**REMITE INFORME FINAL, SOBRE
FISCALIZACIÓN EFECTUADA EN LA
DIRECCIÓN REGIONAL DE
AEROPUERTOS, REGIÓN DE
ATACAMA.-**

INFORME FINAL N° 06 DE 2010 SOBRE
AUDITORÍA DE INVERSIÓN DE
INFRAESTRUCTURA EN LA DIRECCIÓN
REGIONAL DE AEROPUERTOS,
REGIÓN DE ATACAMA.-

La fiscalización se realizó sobre una muestra cuyo monto total alcanzó a \$ 1.581.411.559 de inversión, equivalente al 100 % del universo, correspondiente a la adjudicación de la obra "Conservación Mayor Aeródromo de Vallenar".

Foto 3. Vista ductos sin separación establecida.

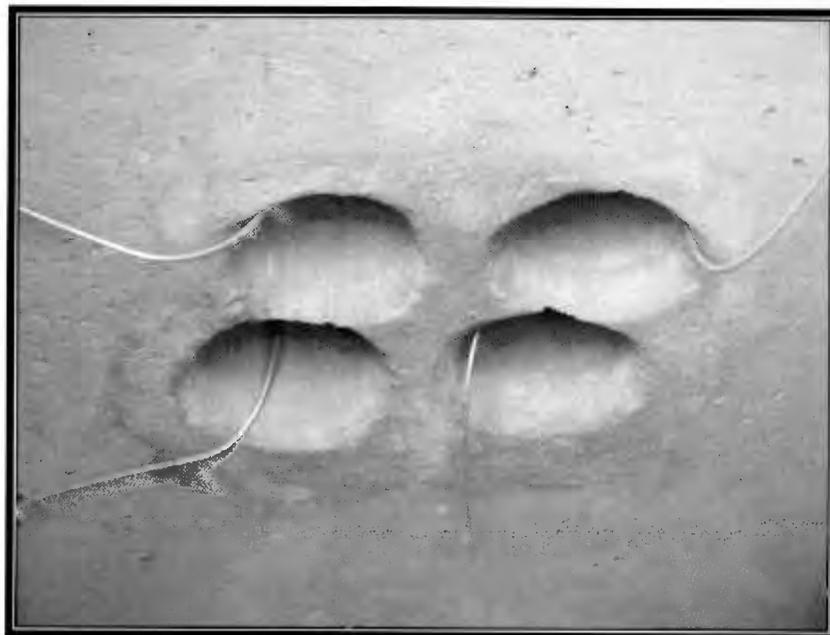
No se dio cumplimiento a la separación de 5 Cms. entre ductos, especificada en el detalle de dado de hormigón, para el cruce ubicado en el Kilómetro 1.106,5 aproximadamente. Ver fotos 3 y 4 en Anexo.

Esa Dirección informa que los mencionados ductos fueron construidos con la separación especificada mediante la colocación de separadores a un metro de distancia – adjunta fotografías –, siendo lo especificado cada dos metros. Indica además, que si bien dicha separación en el emboquillado no cumple a cabalidad con lo proyectado, a su juicio, no reviste mayor problema debido a que los tubos por los cuales se instalará el cableado serán de un diámetro inferior a los referidos ductos, no comprometiendo la operación de las cámaras involucradas.

Del análisis de la respuesta remitida por la Dirección Regional de Aeropuertos y considerando que la separación de los ductos en el emboquillado no se ajusta a lo proyectado en plano de detalles de los mismos, realizado por el ingeniero proyectista, se mantiene la observación mientras no se concreten las medidas tendientes a su regularización, situación que será validada durante la etapa de seguimiento que realice esta Contraloría Regional.
